**Avis délibéré de la mission régionale d'autorité environnementale  
sur l'aménagement hydroélectrique du torrent des Moulins (73)  
par la société GEG Energies Nouvelles et Renouvelables sur les  
communes de Saint-Foy-Tarentaise et de Montvalezan (Savoie)  
(2<sup>e</sup> avis)**

**Avis n° 2023-ARA-AP-1615**

**Avis délibéré le 22 décembre 2023**

Figure 1: Localisation du projet (source: étude d'impact)

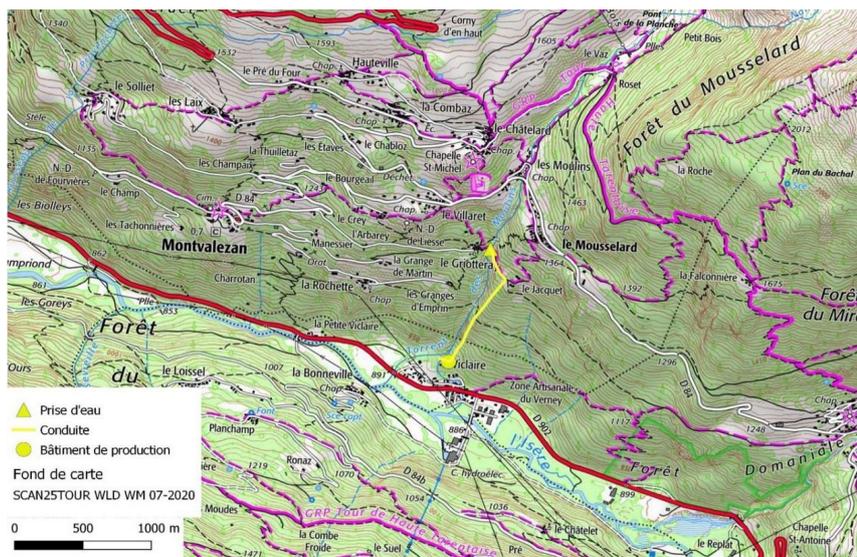
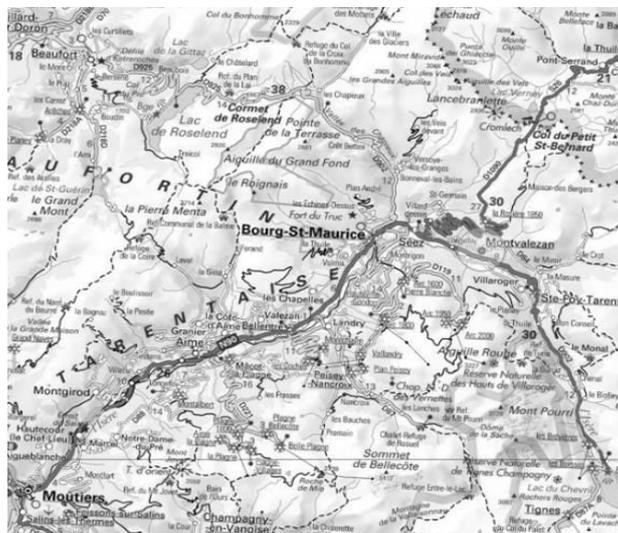
Le raccordement de la centrale au réseau de distribution électrique est décrit en p.28 à 30 de l'étude d'impact. Un réseau électrique enterré de 20 kV d'une longueur totale de 510 m sera créé, son tracé permet d'éviter les traversées d'ouvrages hydrauliques (torrent) et les traversées d'ouvrages routiers (murets – terre-plein central) tout en restant sur des pistes ou routes déjà existantes ou à créer.

En revanche, les capacités d'accueil du poste auquel il est prévu de raccorder l'ouvrage ne sont pas précisées ni si des travaux devront y être conduits.

**L'Autorité environnementale recommande de préciser les caractéristiques du poste source et si des travaux devront y être conduits, et dans l'affirmative, de les intégrer au projet.**
